Reprise et amélioration des réseaux pluviaux au quartier Anse
l'Etang à Tartane – Commune de Trinité

Note complémentaire

La Mission Régionale d'Autorité Environnementale de la Martinique (MRAE), dans son avis n°2019APMAR5 délibéré le 25 septembre 2019, a formulé des observations nécessitant des compléments.

Figure 2 : Extrait du PLU de Trinité (Source : Géoportail de l'urbanisme)

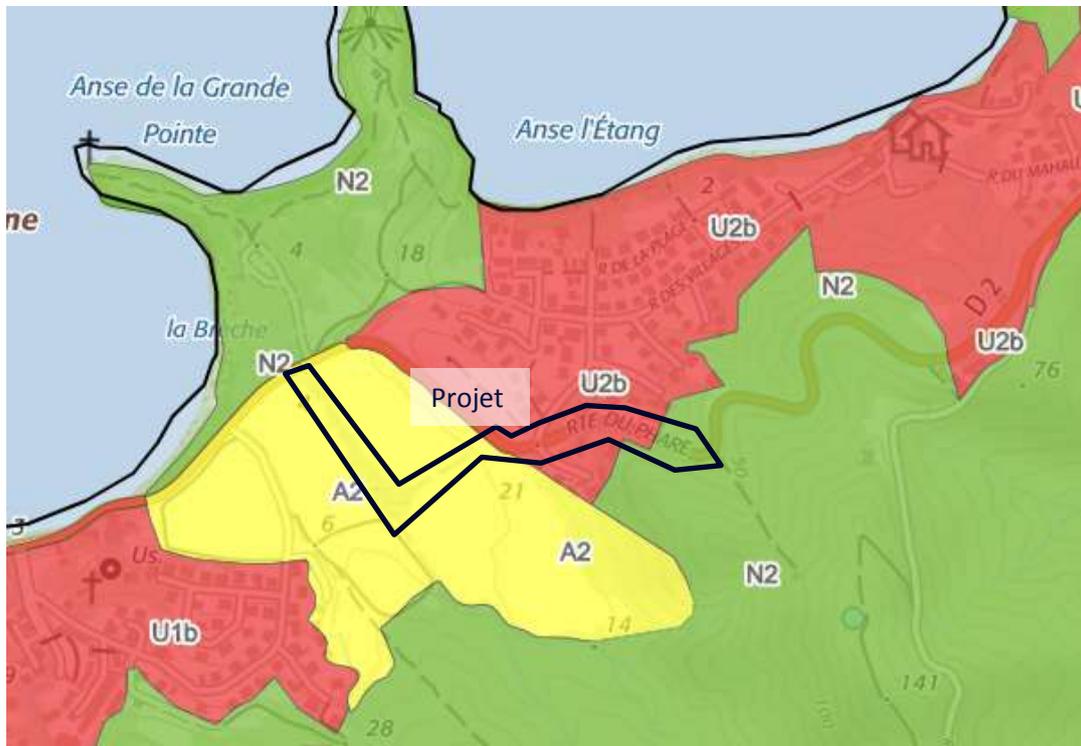
La MRAE recommande d'actualiser la liste des plans et programmes auxquels le projet doit se conformer ou qu'il doit prendre en compte et de développer les argumentaires justificatifs correspondants.

Selon le Plan Local d'Urbanisme de la ville de Trinité approuvé le 19 décembre 2011, la zone d'étude est située en zone :

- **U2b** qui correspond à une zone urbaine mixte à prédominance d'habitat, accueillant également des commerces et des services.
- **A2** qui correspond aux zones agricoles de la commune de Trinité.
- **N2** qui correspond notamment aux espaces remarquables du littoral, aux périmètres de ZNIEFF ; au site classé de la caravelle ainsi que secteurs proches des ensembles urbains

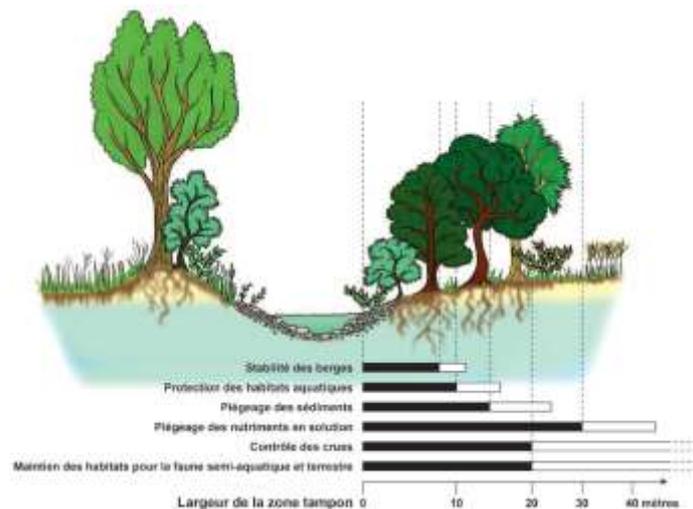
La MRAE recommande de compléter la présentation des mesures d'évitement, de réduction, de compensation et d'accompagnement en s'inspirant du guide méthodologique de l'AFB relatif à la protection des milieux aquatiques en phase « chantier » de février 2018.

○ **MA 1 : Rédaction d'un PAE (Plan Assurance Environnement).**

Celui-ci contiendra notamment :
